TENDOSTRUTTURA

CENTRO IPPICO SANTA BARBARA – POMARANCE (PI)

SOPRALLUOGO E PERIZIA TECNICA

Foto 2: Ritenuta del cavo d'acciaio già presente sulla trave di falda dei portali

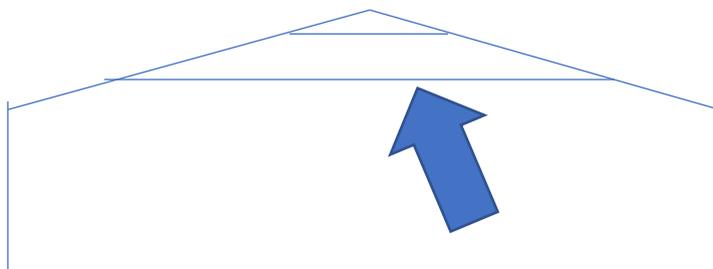
- 1) alcuni portali presentano pilastri che hanno perso la corretta verticalità determinando un abbassamento del loro colmo;
- 2) i teli di tamponamento laterale sono in cattivo stato di conservazione;
- 3) all'interno, in corrispondenza dei pilastri sono state posizionate sottomisure in legno che sostengono un terrapieno interno e che hanno picchetti di contenimento in quantità insufficiente e presentano quindi deformazioni;
- 4) la regimazione delle acque nell'intorno della tenda non è ottimale e si rischia il dilavamento del terreno in corrispondenza delle piastre di appoggio dei pilastri.

- 1) verifica della quota di ciascuna piastra di appoggio a terra e livellamento dell'intera struttura con riporto in quota delle piastre poste al piede dei pilastri. L'operazione va eseguita con interposizione di lamiere posizionate sotto le attuali piastre; controllare che i picchetti abbiano le dimensioni previste nella relazione di calcolo ($D = 30 \text{ mm}$, $L=120 \text{ cm}$, barra acciaio S235 aderenza migliorata). Una volta eseguito il livellamento verificare la perfetta verticalità dei pilastri.
- 2) Inserimento, su ciascun portale, di un tirante realizzato con cavo d'acciaio $d= 6 \text{ mm}$ ancorato, con tenditore, nelle apposite ritenute presenti sulle travi di falda (vedi foto 2).
